Modulo per la presentazione delle osservazioni per i piani/programmi/progetti sottoposti a procedimenti di valutazione ambientale di competenza statale

ID: Codice procedura (ID_VIP/ID_MATM):10844

Impianto per la produzione di energia elettrica da fonte eolica, costituito da 6 aerogeneratori della potenza complessiva di 37,2 MW, un sistema di accumulo da 25 MW e relative opere connesse in località "Rempillo" nel comune di Pitigliano (GR).

Legenda

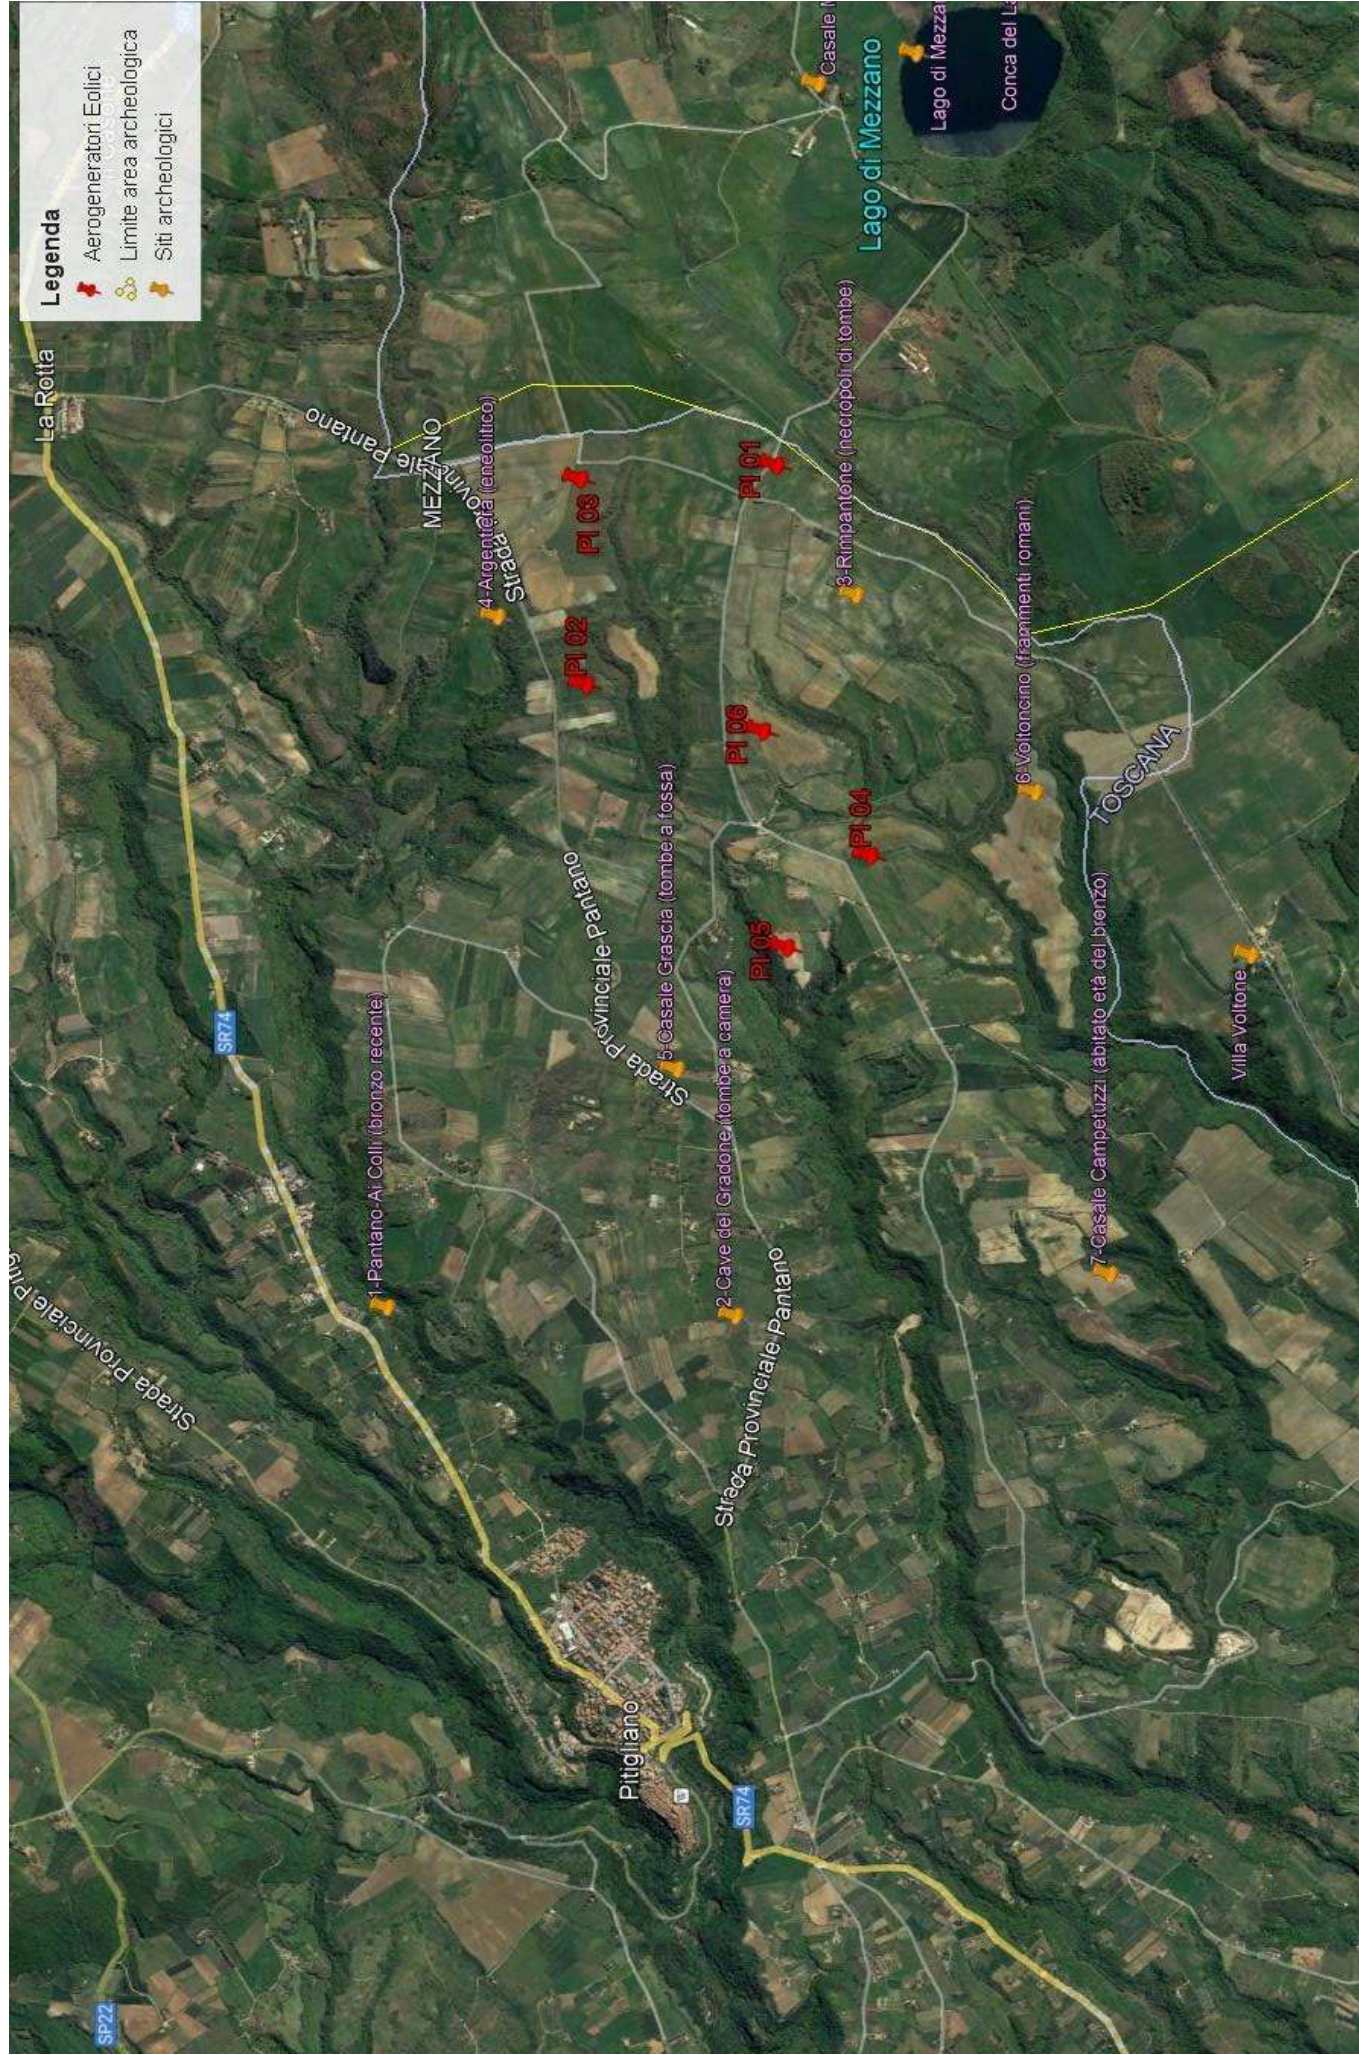
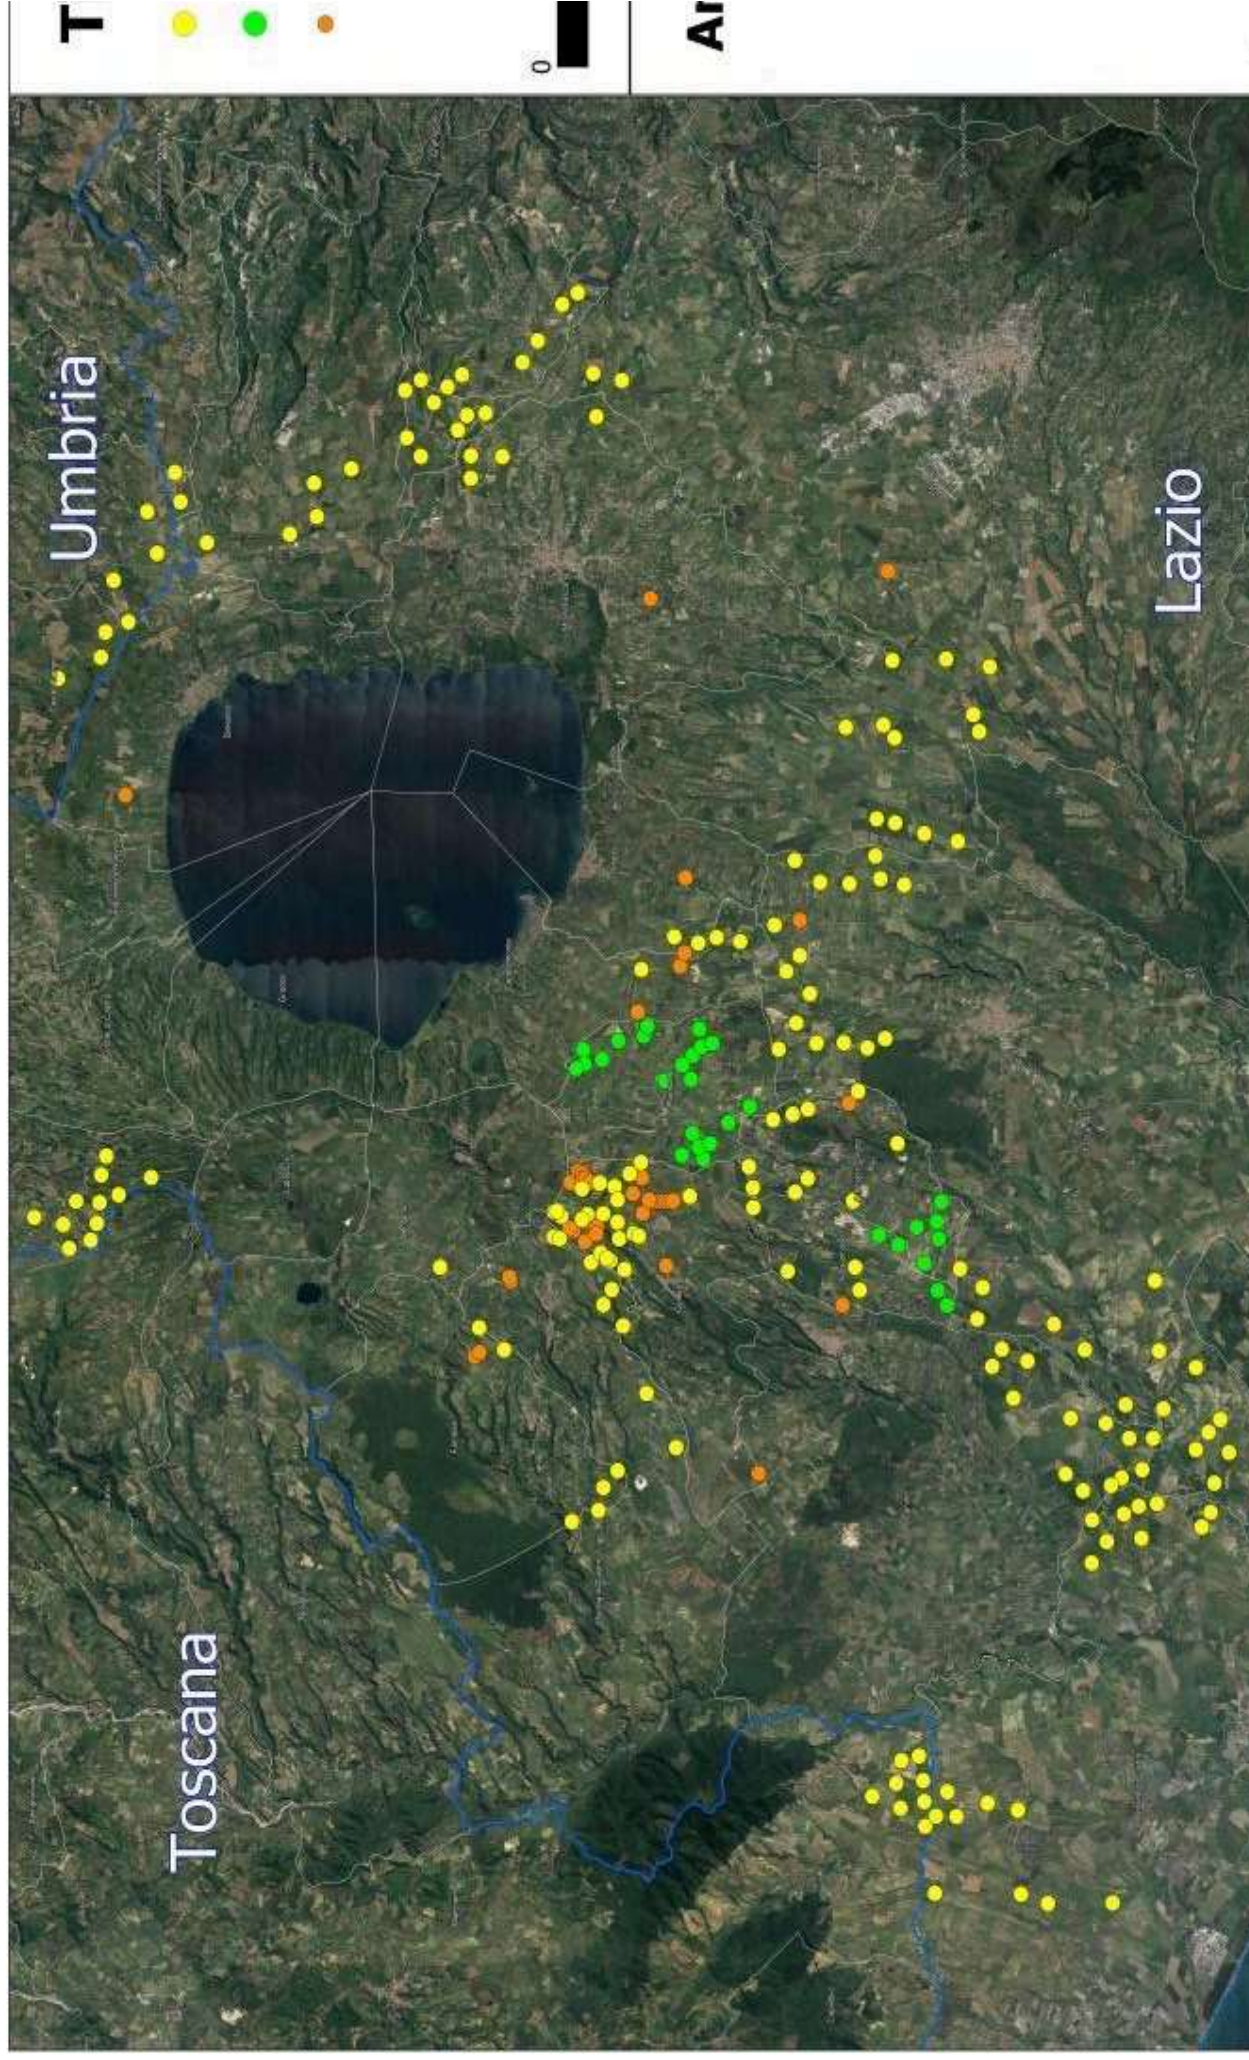
n.1 e n. 2 e sui Beni Culturali evidenziati nell' immagine n. 3 dell'Allegato alle presenti Osservazioni, per la collocazione delle pale P04 e P05 direttamente all'interno del perimetro di un'area archeologica e per gli impatti anche sull'area intermedia e vasta dei pregiati territori laziali della Tuscia settentrionale e in particolare di quelli del pitiglianese ricco di emergenze agricole, naturalistiche, storiche e archeologiche del periodo etrusco ma non solo, si chiede che venga negata l'autorizzazione all' insediamento dell'impianto eolico denominato "Rempillo".

- h) Le zone di interesse archeologico evidenziate nell'immagine n. 3 a cui si aggiungono anche l'importante abitato protostorico di Sorgenti della Nova e Ruder del Castello altomedioevale che si trovano a circa 4 km dalle aree in cui è stato progettato l'impianto eolico industriale. Poco più lontano i resti del castello medioevale "Morrone". Nell'area vasta le preziose necropoli eneolitiche (Poggi Alti) ed etrusche di Pitigliano, Sovana e Sorano. I pregiati prodotti agricoli come il vino bianco DOC di Pitigliano.

Analisi degli Impianti Eolici Esistenti e in Progetto

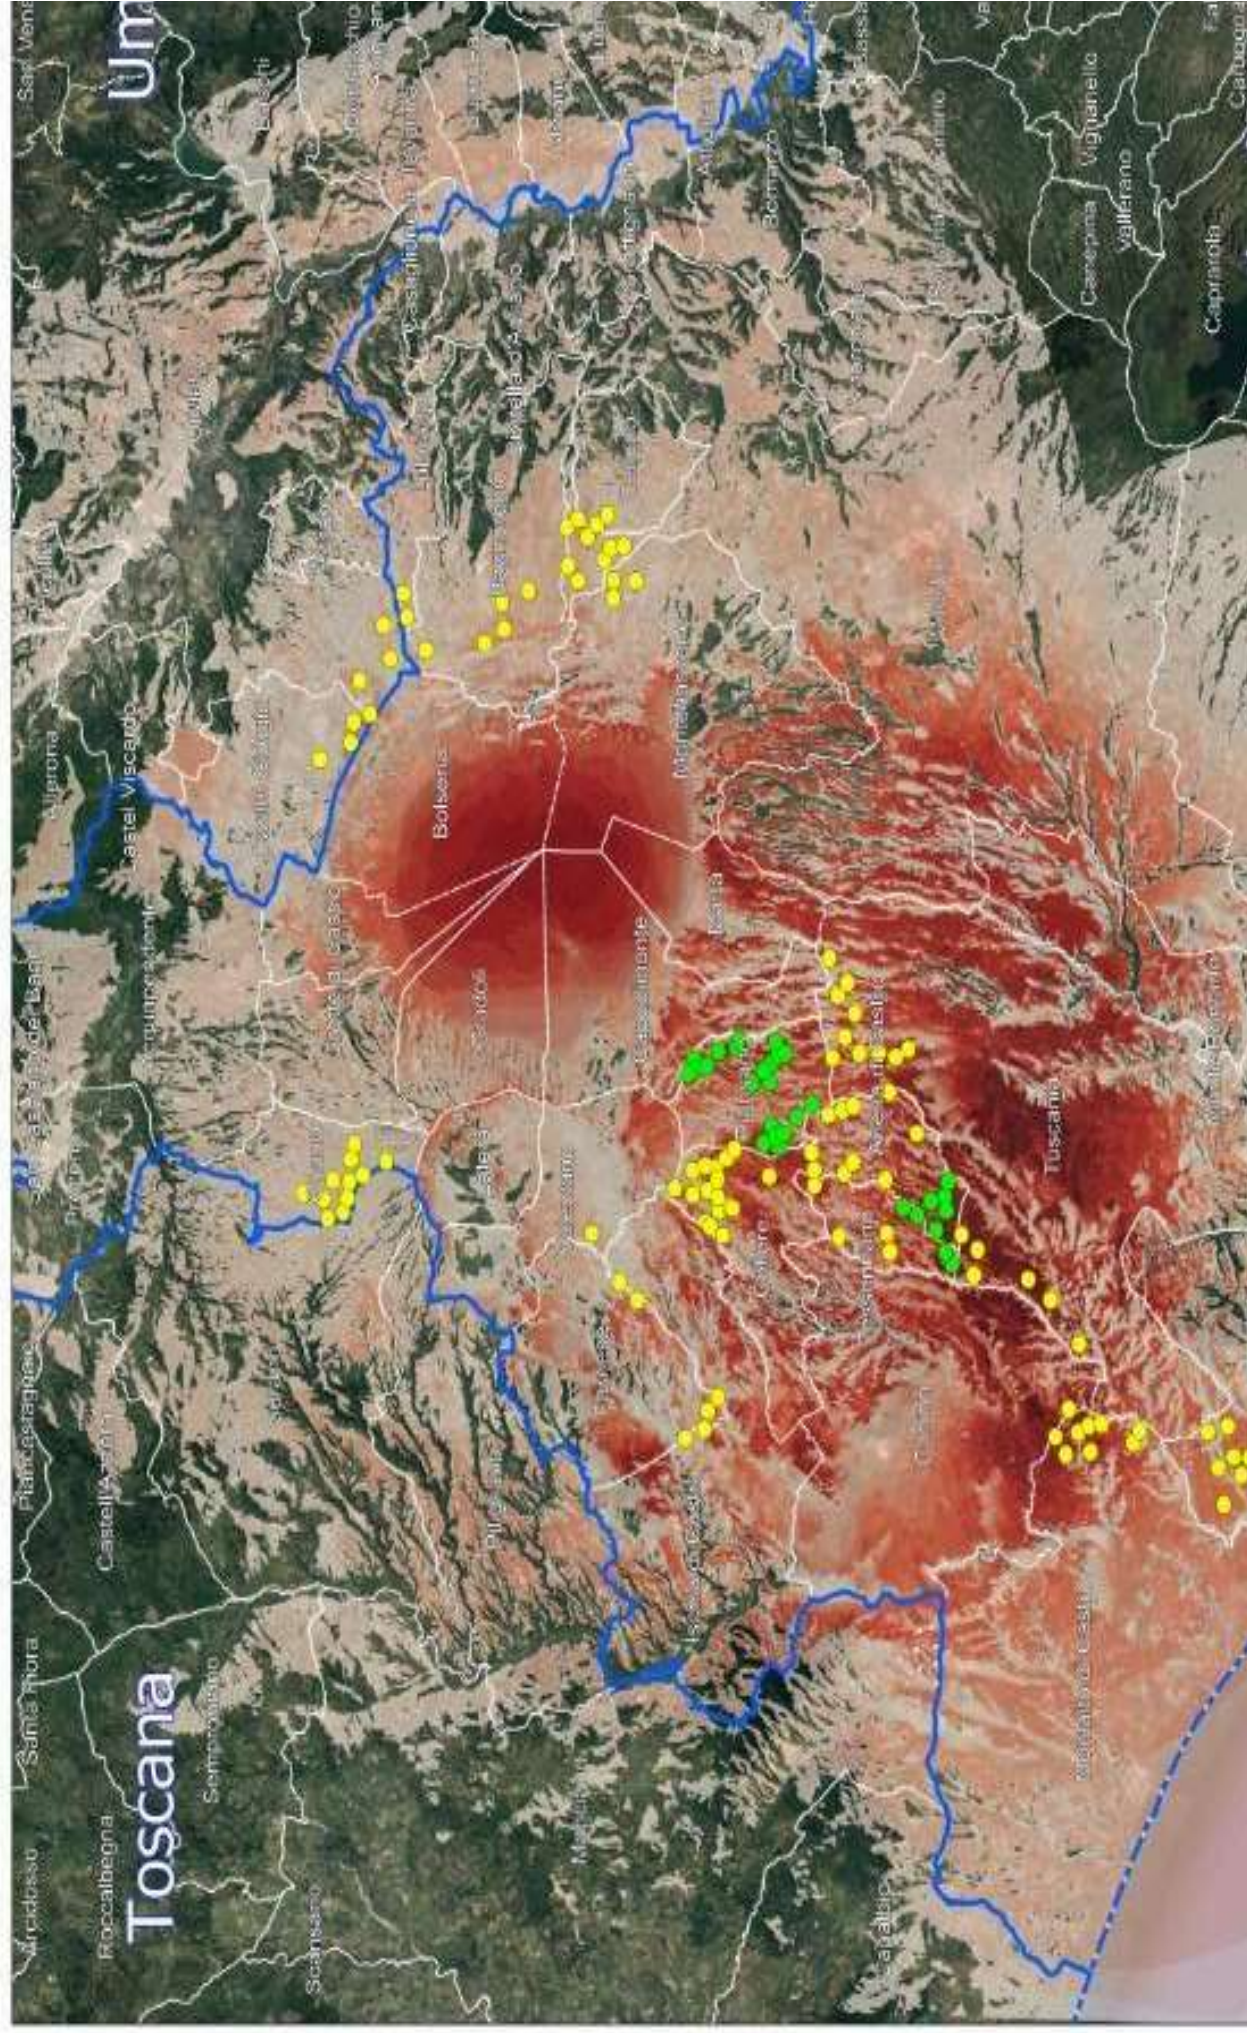
Quindi anche la Regione come Ente deputato dalla normativa nazionale a legiferare sulle aree idonee e non idonee si è espressa riguardo al fatto che abbia assolto ai doveri e alle quote stabilite dal PNIEC e in ambito regionale la provincia di Viterbo è stata quella con il più alto tasso di impianti FER tra tutte e quindi ormai satura ed il cumulo degli impianti FER installati, autorizzati e in progetto rappresenta una **elevata criticità per la sostenibilità ambientale di ulteriori eventuali iniziative**, L'impianto eolico “ Rempillo” pur essendo “esterno al confine provinciale e regionale ma nelle sue immediate vicinanze (a soli 100 metri i primi due aerogeneratori) oltre ad impattare sul territorio e sulle economie di tre Comuni del Lazio (Farnese, Valentano e Latera) si trova nelle fasce di rispetto dei Beni di notevole interesse pubblico come si è evidenziate nelle Osservazioni nn. 1 e 2 e crea anche degli impatti negativi anche sui beni naturalistici come verrà dettagliato nell'Osservazione n. 4. Inoltre andrebbe a sommarsi al già enorme cumulo di impianti eolici e fotovoltaici e geotermici che già creano una elevata criticità ambientale nella provincia di Viterbo e interferiscono anche con il territorio toscano come si può vedere dalle immagini nn. 4 e 5 dell'Allegato n. 1.
